Bebauungsplan Nr. 121/2 Coesfelder Promenade
Bürgerversammlung vom 5/6. Febr. 2014

Vorentwurf des Bebauungsplanes Nr. 121/2 „Coesfelder Promenade“

Anmerkungen zum BP 121/2 „Coesfelder Promenade“ Blatt 1

Verkehrsführung „Südwall“

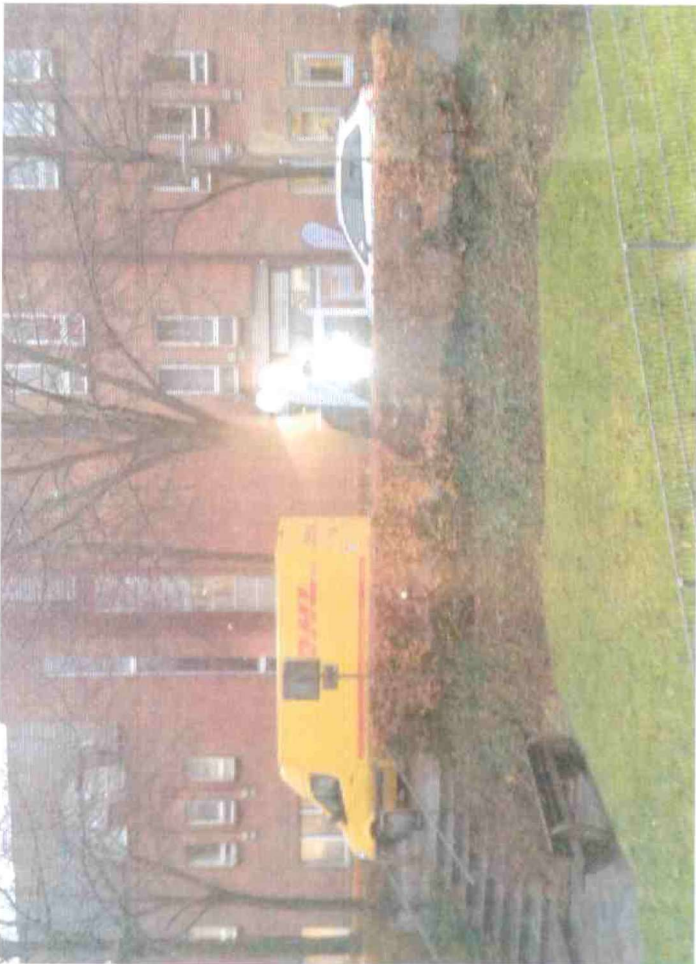
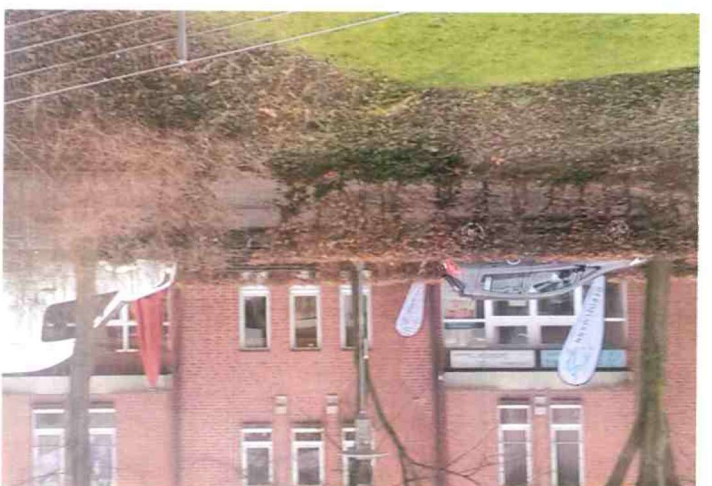
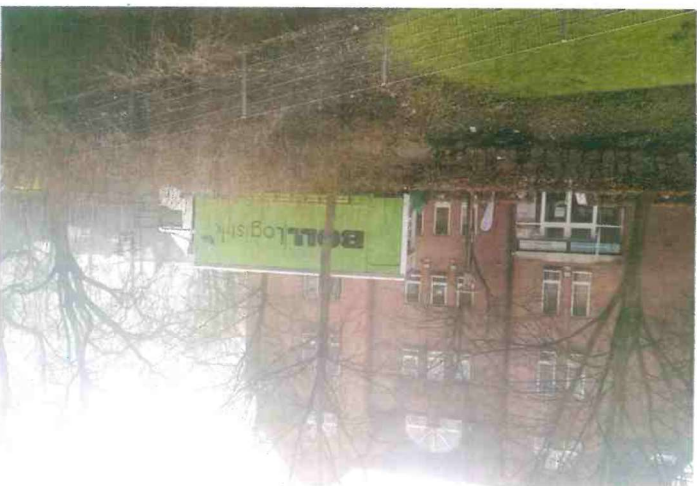
die in Ihrem Schreiben vom 12.12.14 gewünschten ergänzenden Informationen, habe ich beigelegt.
Anhand der Fotos erkennen Sie den unterschiedlichen „Anlieferverkehr“ und auch den Bereich, in dem bevorzugt gehalten wird. Im Plan blau markiert.

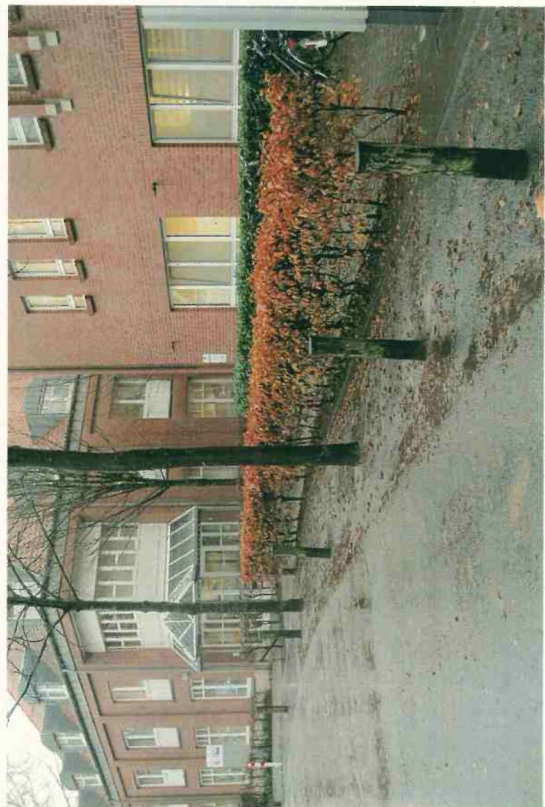
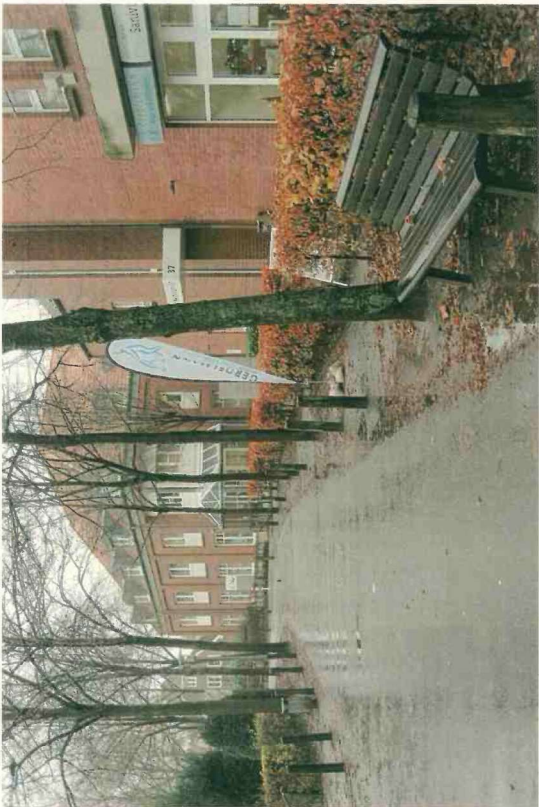
Die gelb markierten Bereiche der Pläne zeigen Vorschläge für mögliche Haltebereiche/ Parkbuchten.
Für eine Realisation ist ein Gespräch mit der „IKK“ als Nachbarn notwendig.
